לוחות של מרכזיות תאורה

התקנת לוחות במתח עד 1,000 וולט

01-45

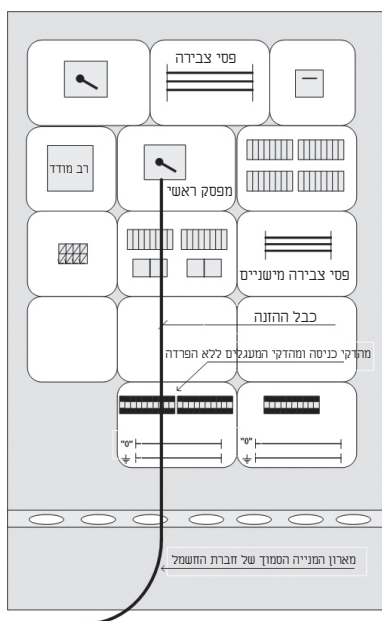
מדובר בתוכניות של לוחות למרכזיית תאורה, שתוכננו כך שמיקום מהדקי הכניסה של קו הזינה ללוח וכן מיקום המפסק הראשי הוא במרכז הלוח, וללא כל הפרדה בין מהדקי קו הזינה למהדקים האחרים של המעגלים השונים.

יתרה מזאת, תוואי כבל ההזנה שממהדקי הכניסה ועד המפסק הראשי חוצה ציוד פיקוד אשר מותקן בתוך קופסת CI בלוח (ראו סקיצה עקרונית). הקופסה מותקנת על גבי משטח עבודה מאלומיניום בעובי 2 מ"מ, ולמעשה, פגיעה בבידוד של הכבל (למשל, כתוצאה מכרסום של עכברים) עלולה לגרום חישומול של משטח העבודה.

לטענת השואל, התקנה כזו נוגדת את תקנות החשמל (התקנת לוחות במתח עד 1,000 וולט) כיוון שניתוק של המפסק הראשי אינו מנתק את הלוח בשלמותו. דהיינו, נשאר מתח בכבל הזינה שאין אפשרות לנתק עקב העדר גישה לארון המנייה של חברת החשמל.

כמו כן טוען השואל, כי מצב זה נוגד את תקנות הבטיחות בעבודה (חשמל), אשר מגדירות את הצורך בניתוק של ציוד ממקור האנרגיה החשמלית בעת עבודות תיקון ותחזוקה.

בתקנות החשמל (התקנת לוחות במתח עד 1,000 וולט) קיימת הגדרה של מפסק ראשי – "מפסק המיועד למיתוג מיתקן בשלמותו".

המשמעות המעשית של הגדרה זו היא, שהמפסק הראשי צריך להיות קרוב ככל האפשר אל כניסת קו הזינה ללוח. לפיכך, המתואר בשאלתך אינו עונה על דרישה זו.

יש לזכור, כי בעת הפסקת המפסק הראשי נשאר קו הזינה אליו חי. אי לכך, התקנתו צריכה להתבצע באופן שיצמצם ככל האפשר את האפשרות להתחשמל מקו זה בעת תפעול שוטף של הלוח. פתרון אפשרי הוא יישום הגנה בפני חישמול באמצעות בידוד כפול, מהכניסה ללוח ועד הדקי המפסק הראשי.

בוצע החיבור של קו הזינה אל המפסק הראשי דרך מהדקים, יהיו המהדקים מופרדים משאר המהדקים באמצעות כיסוי – ויסומנו בשלט אזהרה מתאים.

ככלל, אין להזין צרכני חשמל לפני המפסק הראשי, מלבד מקרים בהם תקנות החשמל מאפשרות זאת, מקרים אלו מוגדרים במפורש בתקנות החשמל. התייחסות לנושא ניתן למצוא בפסיקה קודמת של ועדת הפירושים בנושא "התקנת מפוחים לפינוי עשן ומדפי אש במבני ציבור" (פסיקה 08-78).
